2号機燃料デブリの試験的取り出しに関する実施計画の
変更認可申請について

2023年12月26日

東京電力ホールディングス株式会社

指摘事項

DPTEコンテナを取り外す際の基準線量率と設定の考え方

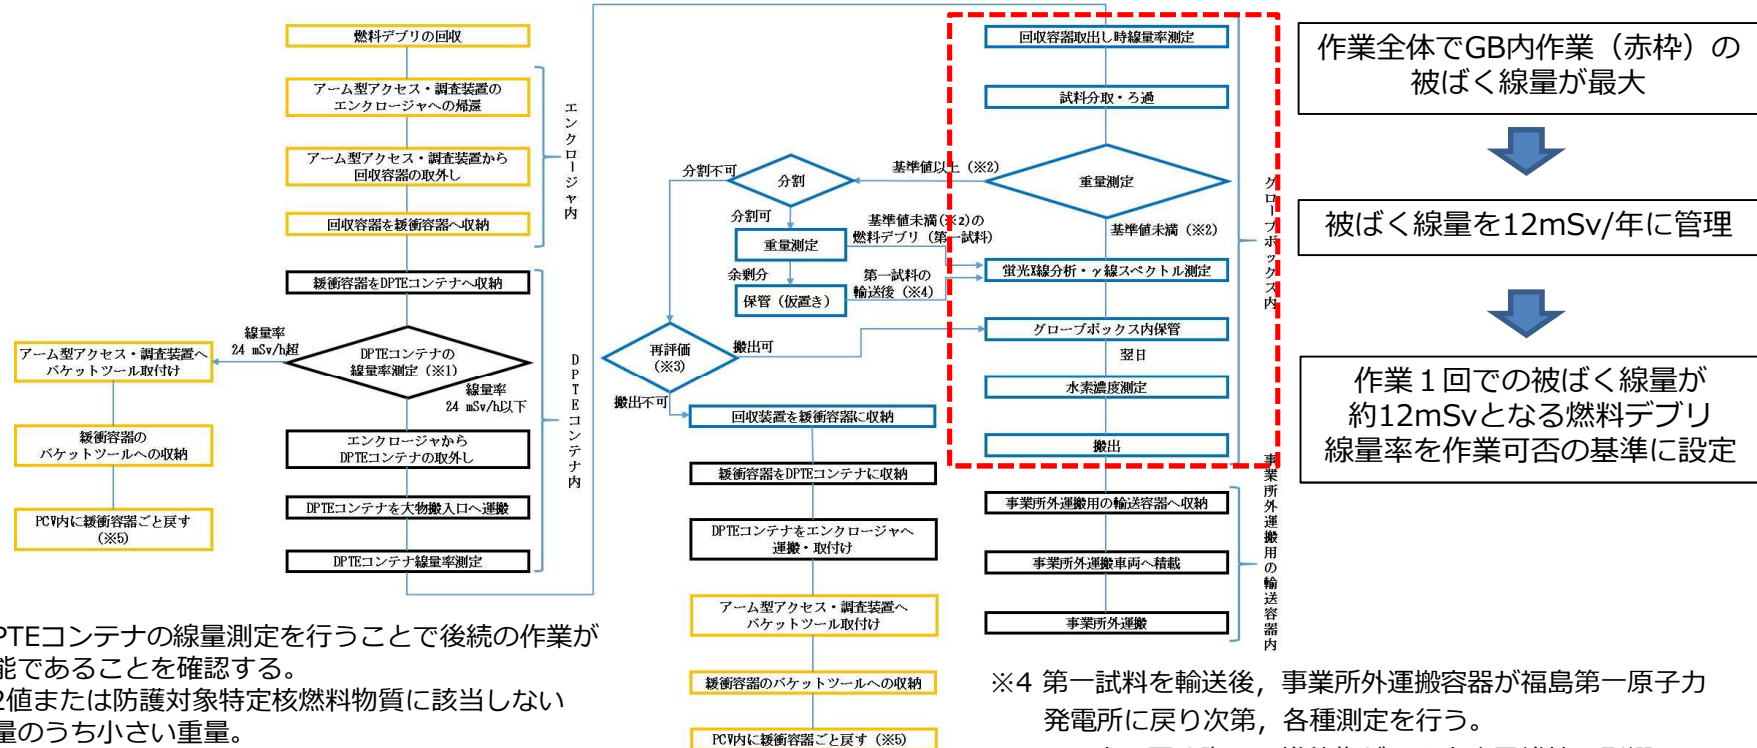
指摘事項No.6

- 基準線量率：24mSv/h
 - 作業全体で最大となるGB作業の被ばく線量は12mSv/年を目標に管理（想定する作業量と個人の確認線量を踏まえて目標を設定）
 - 燃料デブリからの線量率が24mSv/h(20cm位置)の場合，作業1回での個人最大想定被ばく線量は11.6mSvであることから，基準線量率を24mSv/hに設定
- 基準線量率の運用方針，作業の見通し：
 - 回収試験の平均回収量1gに対して，1gの燃料デブリからの線量率は約6mSv/h（20cm位置）と想定され，個人最大想定被ばく線量は2.9mSvとなることから，作業は4回程度可能な見込み
 - 基準線量率超過時はPCV内へ戻す

➤ 落下影響評価

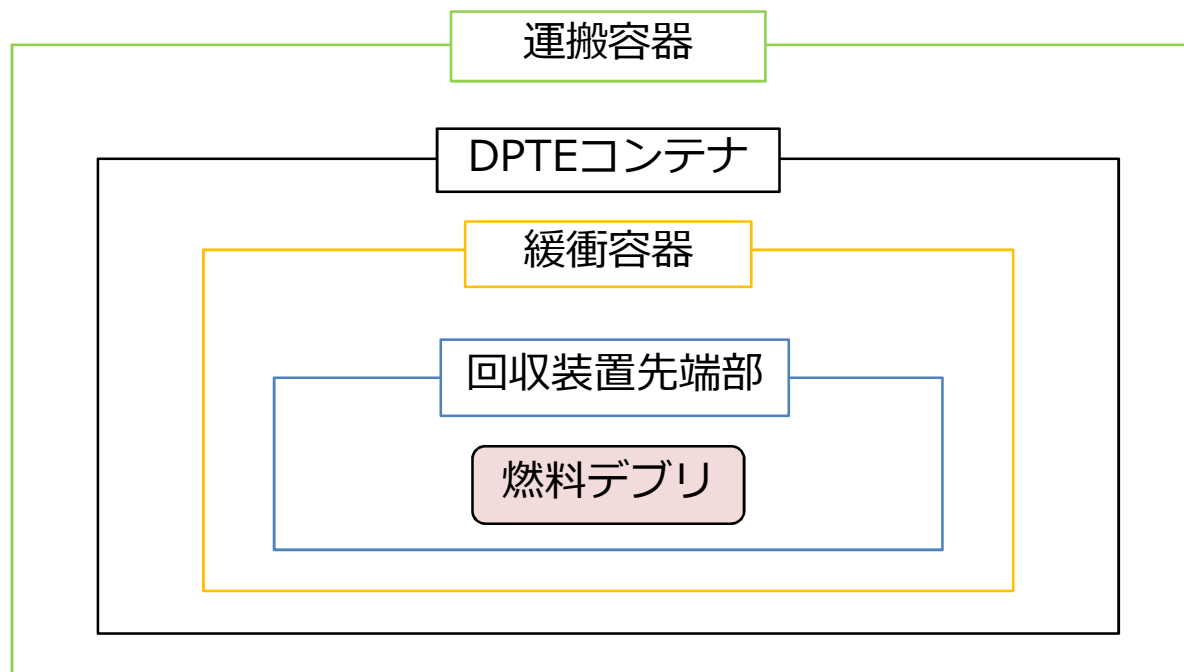
- 燃料デブリを収納したDPTEコンテナの建屋内運搬に際し、電気チェーンブロックによる揚重作業を計画することから、以下の落下防止対策を計画する。また、万が一落下した場合の落下影響評価、漏えい時の影響緩和対策を以下に示す。

- 落下によって燃料デブリが漏えいした場合の敷地境界での実効線量は約4 μ Svであり、周辺の公衆に対し著しい放射線被ばくのリスクを与えることはない。
- 落下時の飛散ダストによる作業エリアの雰囲気線量率の増加は約2 μ Sv/h。
